2019년도 문화재위원회

제3차 현영기념물분과위원회 회의록

■ 일 시 : 2019. 3. 27.(수), 14:00 ~ 16:00

□ 전기 관로 굴착 단면

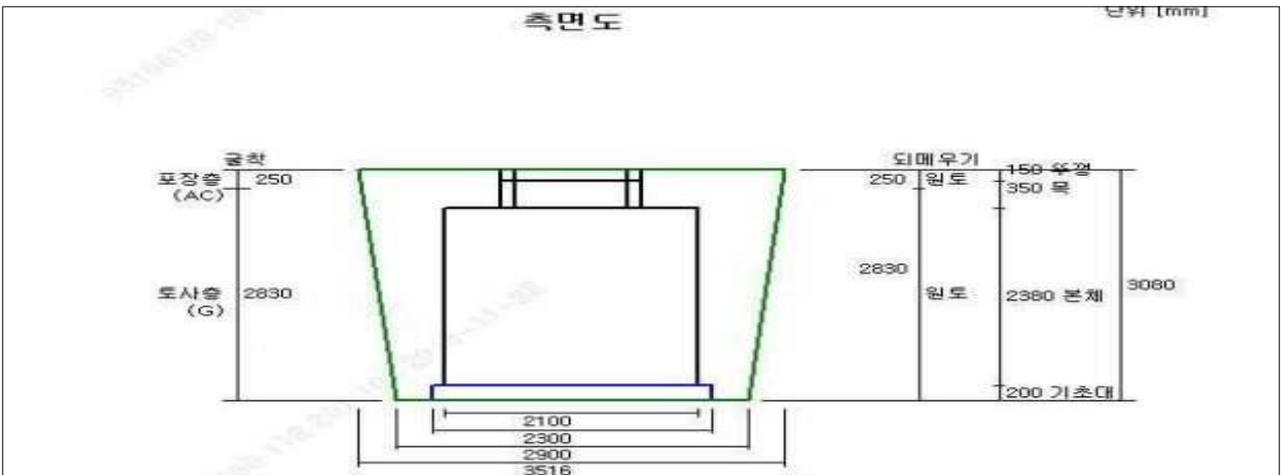
- 빌레못동굴 주변의 지구물리탐사와 시추조사결과, 공사구간에는 빌레못동굴만 나타나는 것으로 판단할 수 있음.
- 시추결과 동굴과 지표의 거리가 약 15m 정도로 이 구간에 성토만을 하면서 전기관로 및 맨홀을 매립할 경우, 동굴에 큰 영향을 주지 않을 것으로 판단되어 공사를 수행해도 좋을 것으로 판단됨.
- 단 공사를 수행하면서 기반암인 현무암의 암석을 절토해야할 경우에는 제주시청과 문화재청에 신고한 후에 관계전문가의 자문을 다시 받아야 할 것임.

- 굴착 시 지질관련 전문가 입회 및 결과보고서 제출
- 공사전후 공사구간에 대한 관계전문가 동굴내부 조사 및 결과보고서 제출
- 전 구간 굴착은 무진동 공법으로 실시
- 빌레못동굴이 존재하는 구간 및 그 외곽 50m내에서 원지반에 대한 굴착 공사 발생 시 문화재청 재심의 후 공사 시행

□ GPR 지구물리탐사 측선 및 이상대 위치

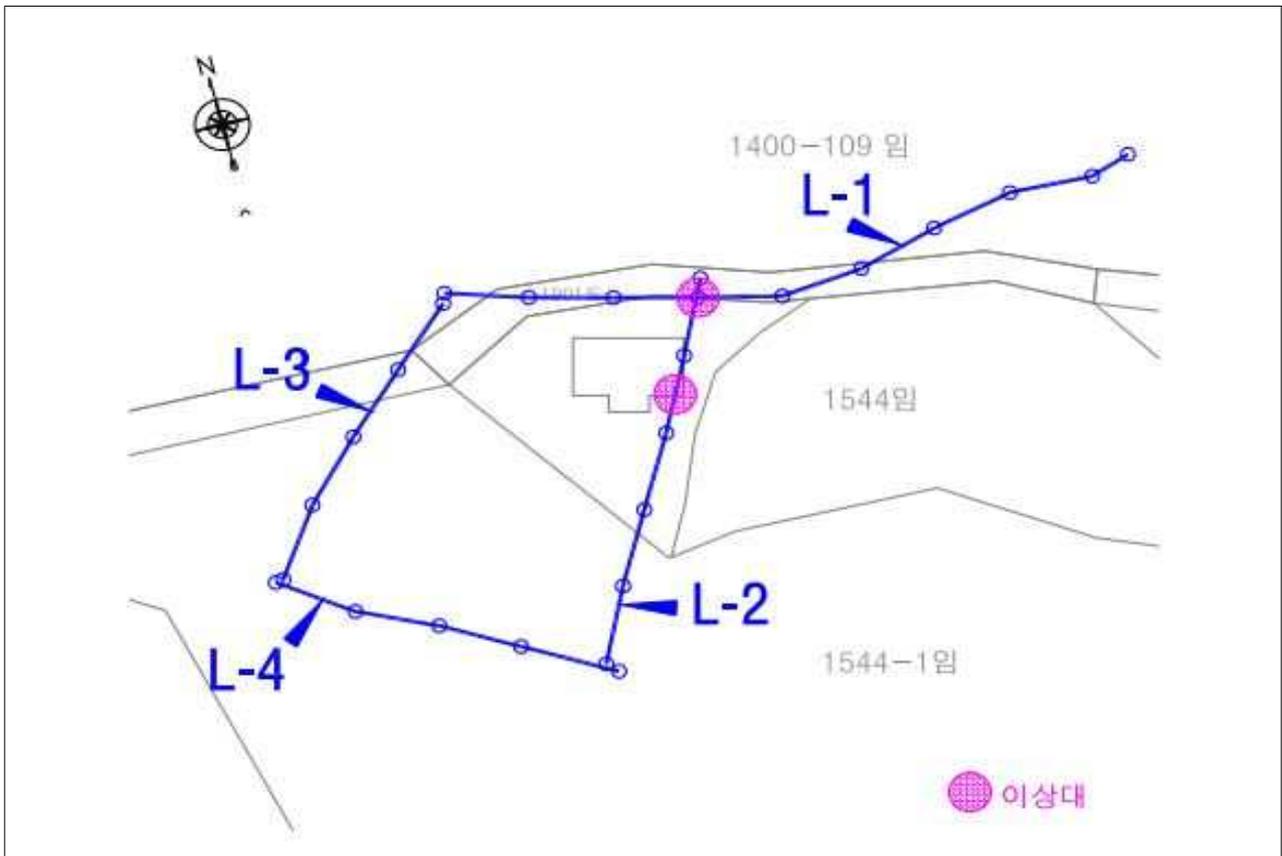
- GPR탐사 결과 확인된 지하 이상대의 동굴여부를 규명하기 위해서는 기본적으로 시추를 하는 것이 가장 확실한 방안이기는 하지만, 시추를 통해 동굴주변 암반이 교란 혹은 파쇄될 경우 지표수의 유입으로 용천동굴 수중구간의 수질 및 생태환경에 악영향을 미칠 우려가 있으므로 신중한 접근이 필요함.
- 사업부지는 용천동굴 경계와 약 100m 이격되어 있지만 실제 건축물은 부지의 서쪽 부분에 계획되어 있어서 건물 외벽은 동굴과 최단거리로 160m정도 떨어져 있음.
- 신축건물의 부지는 현재 주변 도로나 여타 토지보다 낮은 저지대로 건물기초 조성을 위해 현 지반에서 1~2m의 성토가 계획되어 있어(사업주측 관계자 구두 확인) 건축신축이나 지반조성이 용천동굴에 직접적인 훼손이나 동굴 환경에 심각한 영향을 초래하지는 않을 것으로 사료됨.
- 이와 같은 상황에서 지하 이상대 확인을 위한 암반 시추의 필요성이 현재로서는 크지 않다고 판단되며, 다만, 건축설계에 필요한 기초지반 특성을 파악하기 위해 기반암 직상부 토양층 구간의 시추는 큰 영향이 없을 것으로 판단됨.

- 신청지 일대의 동굴 분포 여부를 확인하기 위해 GPR 조사팀과 함께 현장을 방문함. 기 조사된 GPR 탐사결과에서 이상대 2개가 존재하고 있으나 동굴 분포구간인지 파쇄구간인지 구분할 수 없었음. 이에 동굴 분포가 확실한 호수 입구 지표에서 GPR 탐사를 실시하여 그 결과를 비교함.
- 동굴 직상부에서 얻어진 GPR 결과에서는 동굴 존재를 지시하는 뚜렷한 이상대가 확인됨. 이 결과를 기 조사된 2개 지점의 결과와 비교해보면 뚜렷한 차이가 나타남. 신청지역 상부 GPR 결과는 동굴이라고 하기에는 이상대가 뚜렷하지 않고, 연장성이 없으며, 아치형의 단면이 나타나지 않는 점으로 볼 때 파쇄대일 가능성이 높을 것으로 추정됨.
- 따라서 신청지 지하에는 용천동굴이 분포하지 않는 것으로 추정됨. 동굴의 정확한 분포여부를 확인하기 위해서는 시추조사가 가장 정확하지만 이 지역 일대의 용천동굴은 물론 포화된 호수 구간임을 고려하면 시추로 인한 동굴 훼손 우려가 있어 시추를 실시하지 않는 것이 좋을 것으로 생각됨. 그러나 건물 공사로 인해 지반의 진동이나 균열 등이 발생하지 않는 공법을 사용하고, 하수관거 등이 지하로 유입되지 않도록 해야 할 것임.

- 용천동굴 내부환경에 부정적인 영향을 미칠 우려가 있음
- 의결정족사항
 - 출석 10명/ 부결 10명

□ 시추위치

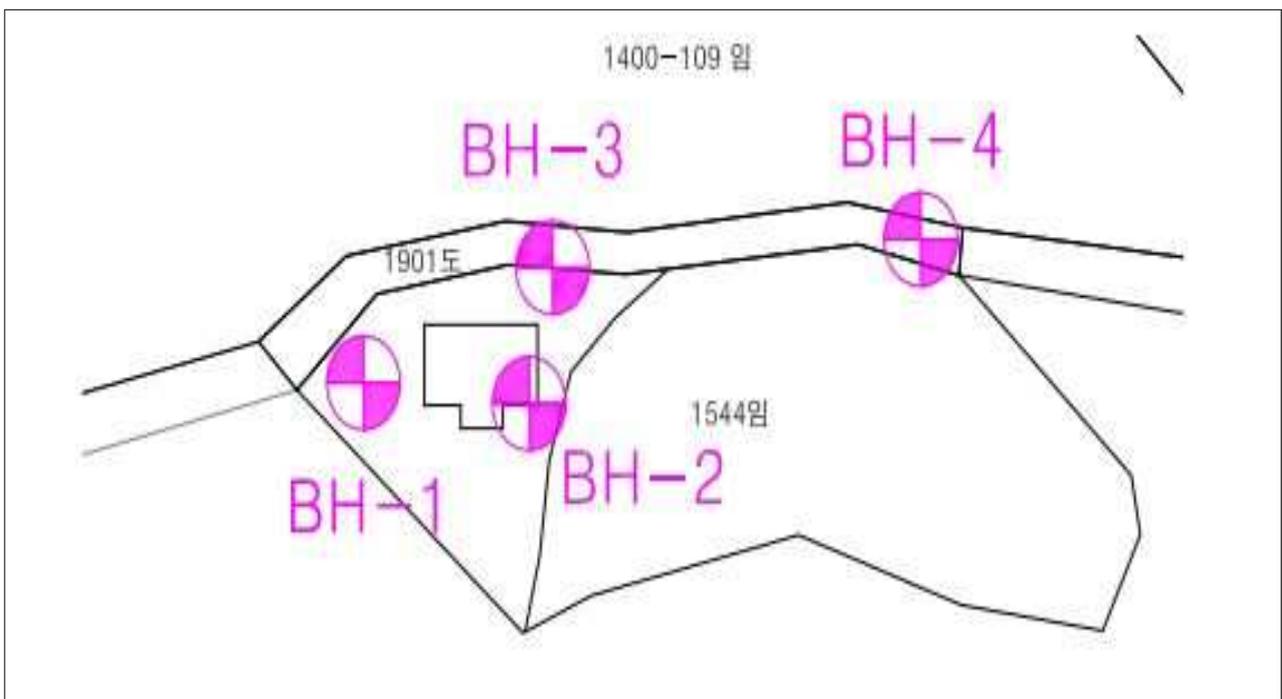
- 단독주택 신축과 관련 지질조사를 하려는 부지가 문화재 완충지역 2구역에 해당하며, 시추작업 굴착으로 조사 중 동굴에 영향을 미칠 우려가 있으므로 심도 있는 심의 결과 도출 필요.

□ 공사계획 종 · 횡단면도

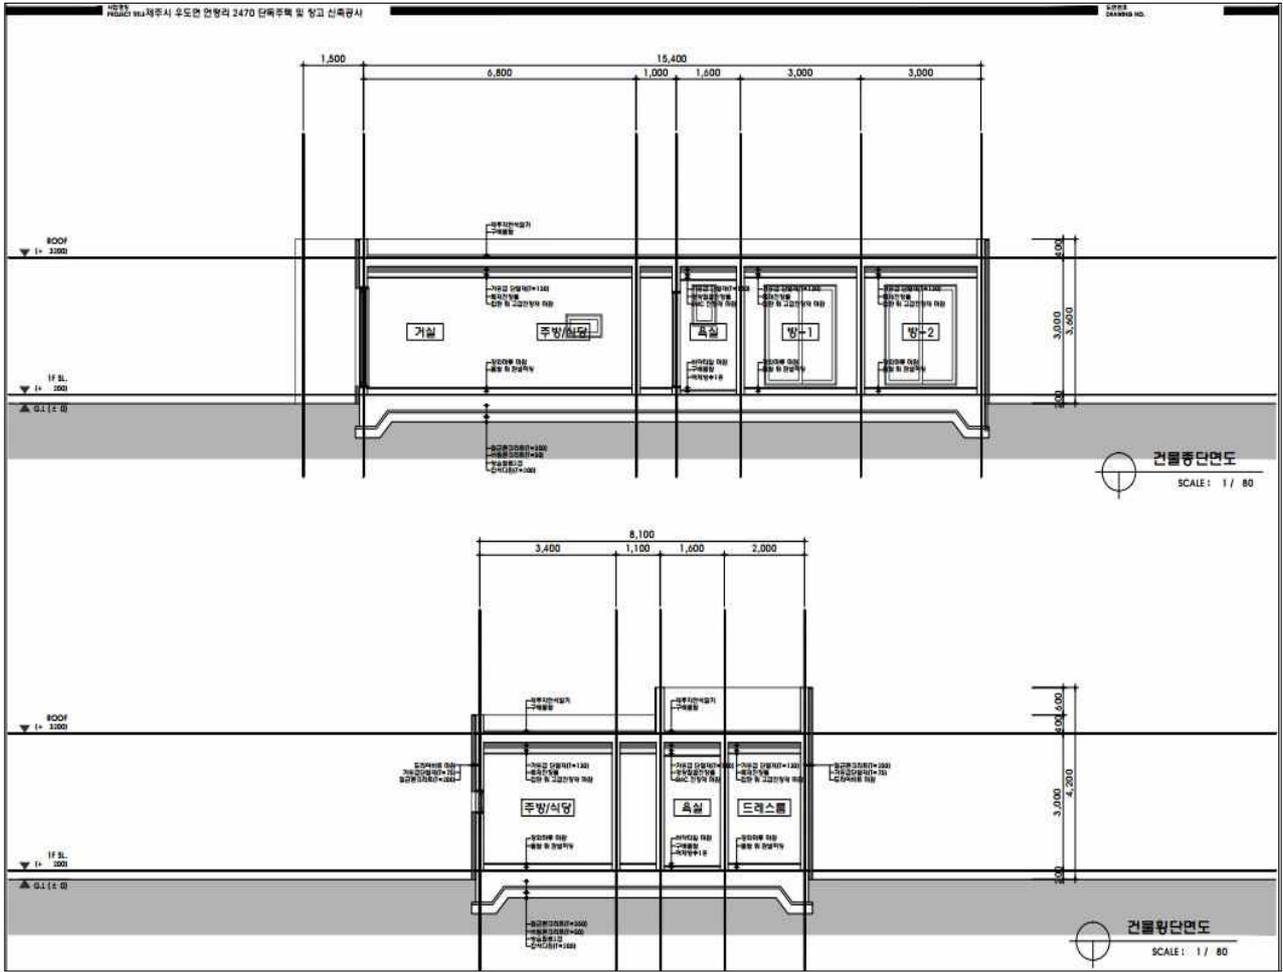
- 사업지역은 현재 홍조단괴 해변과의 사이에 도로가 있어서 이격되어 있으나, 1980년대에 해안도로가 개설되기 이전에는 해변지형의 연장부인 후안(backshore)지역으로 판단됨.
- 현재 천연기념물 지정 이전에 해변의 배후지역에 들어선 건물과 도로는 해변 침식의 직간접적인 유발요인이 되고 있으며 지형경관 보존에도 상당한 위해요소가 되고 있으므로, 추가의 건물신축 등의 개발행위는 자제되어야 할 것으로 사료됨.

- 사업구간은 우도홍조단괴해빈 1구역 원지형보존지역에 단독주택 및 창고 신축을 위해 신청한 사항으로 문화재와 약 40m 정도 떨어진 곳에 위치하고 있으며, 2동의 건물 신축 등으로 인해 문화재와의 경관 등 역사문화환경 보존관리에 영향을 미칠 우려가 있을 것으로 사료되어 본 사업에 심도있는 심의 결과 도출이 필요함.

- 홍조단괴 해빈 배후의 지형변화 및 문화재 경관에 부정적인 영향을 미칠 우려가 있음

□ 공사계획 단면도

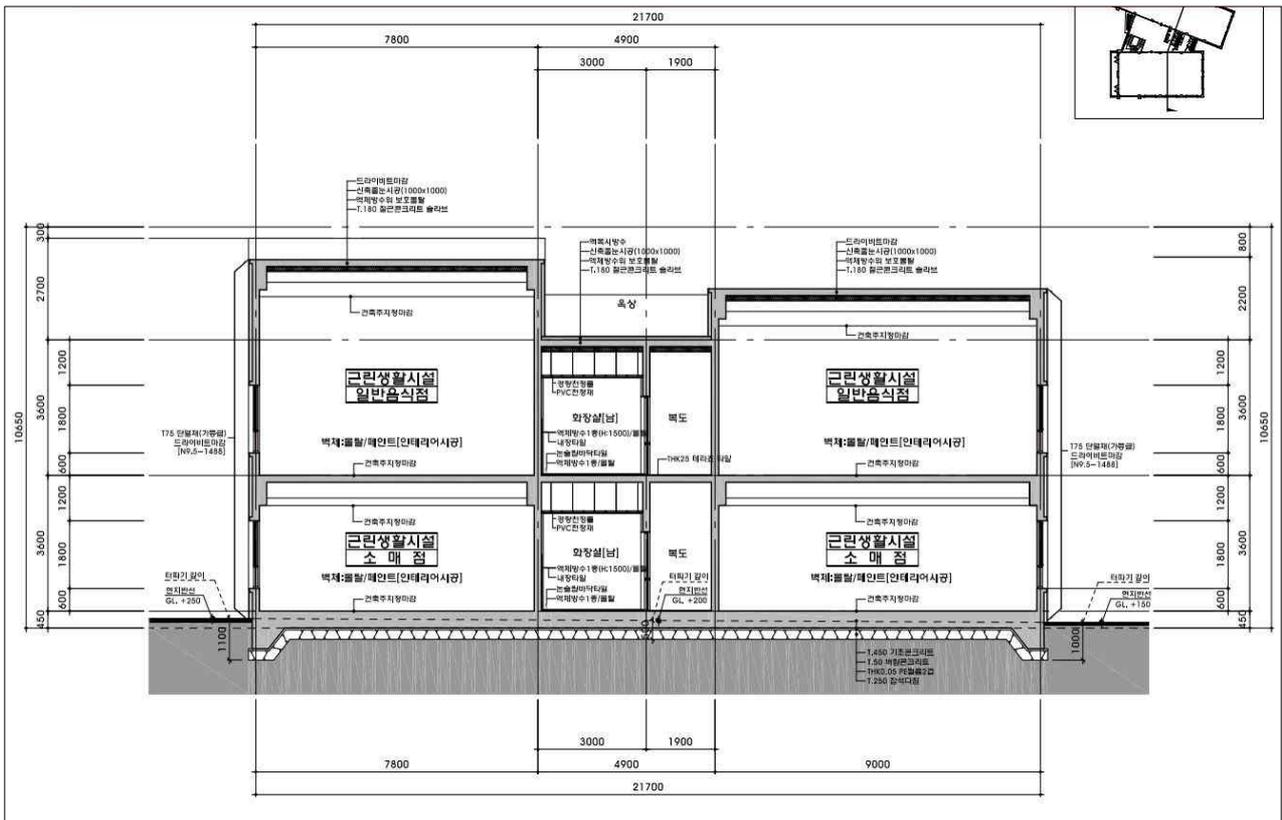
- 사업지역은 현재 홍조단괴 해빈과의 사이에 도로가 있어서 이격되어 있으나, 1980년대에 해안도로가 개설되기 이전에는 해빈지형의 연장부인 후안(backshore)지역으로 판단됨.
- 현재 천연기념물 지정 이전에 해빈의 배후지역에 들어선 건물과 도로는 해빈 침식의 직간접적인 유발요인이 되고 있으며 지형경관 보존에도 상당한 위해요소가 되고 있으므로, 추가의 건물신축 등의 개발행위는 자제되어야 할 것으로 사료됨.

- 사업구간은 우도홍조단괴 해빈 1구역 원지형보존지역에 해당되며 문화재와 약 10m정도 떨어진 곳에 위치함. 근린생활시설 2층 규모의 건축물 높이 10.35m (최고 돌출부 10.65m)로 계획중으로 문화재와 근접한 거리에 2층 건물 신축 등으로 인해 문화재와의 경관 등 역사문화환경 보존관리에 영향을 미칠 우려가 있을 것으로 사료되어 본 사업의 대한 심도 있는 심의 결과 도출 필요.

- 홍조단괴 해빈 배후의 지형변화 및 문화재 경관에 부정적인 영향을 미칠 우려가 있음

□ 설치 위치도

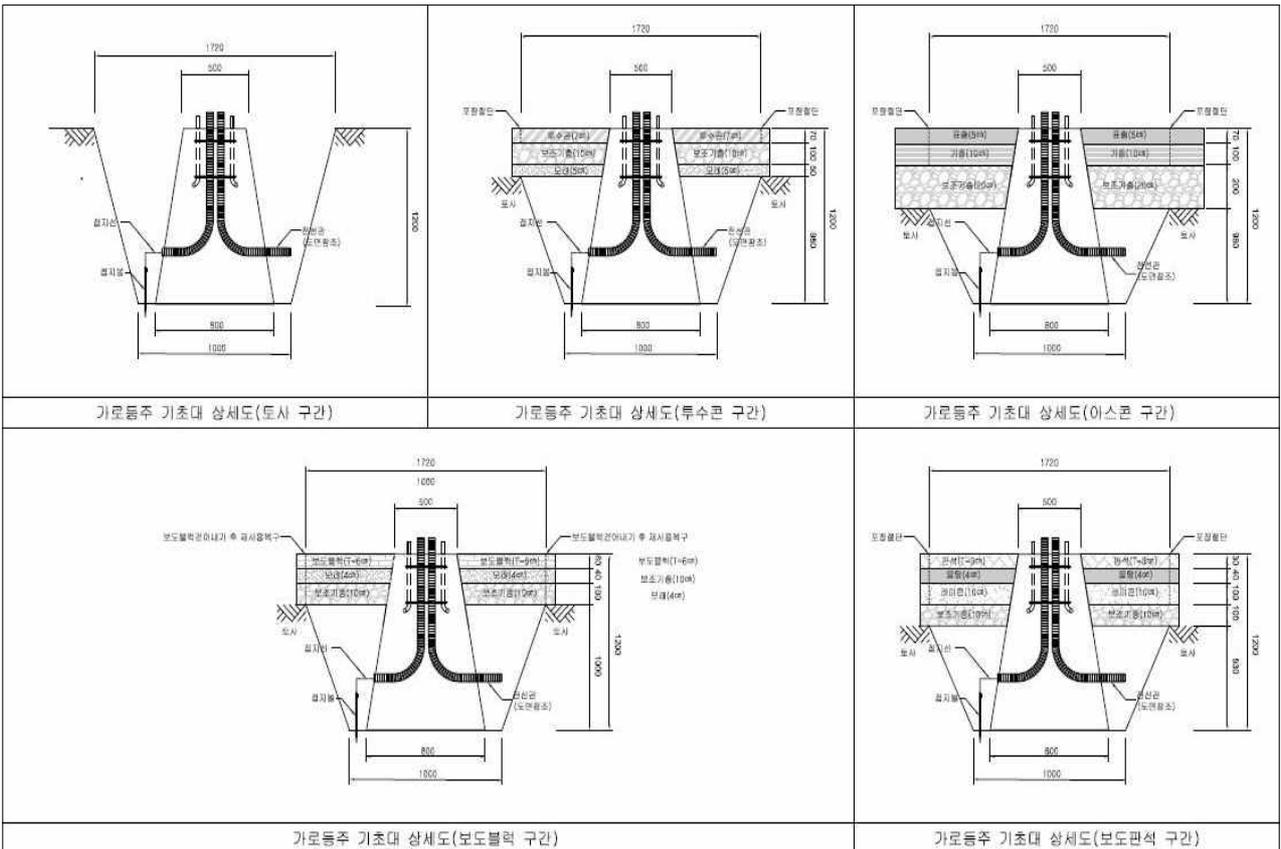
- 만장굴입구 교차로 부근의 횡단보도 안전조명등은 주민과 관광객의 안전을 위해 필요한 사업으로 인정되나 현재 설치하려고 하는 지점은 용천동굴의 발달방향과 아주 가까운 지점임.
- 이러한 설계를 하기 전에 동굴의 위치를 파악하여 가로등의 위치를 정해야 할 것임.
- 또한 용천동굴과 가까운 거리의 지점에서는 어떠한 절토행위도 동굴붕괴의 위험이 있으므로 지양해야 함.
- 따라서, 이 공사는 동굴에 위험이 있으므로 허가하는 것은 바람직하지 않으며, 신청기관에서는 절토의 행위가 없이 가로등을 설치하는 방식을 대안으로 제시해야 할 것으로 판단됨.
- 아울러 이 지점에는 차량의 흐름이 많으므로 동굴을 보호하기 위해서는 고가도로를 계획, 설치하여 동굴보호 방안을 강구해야 할 것으로 판단됨.

- 지반굴착으로 인해 동굴 훼손 우려가 있음
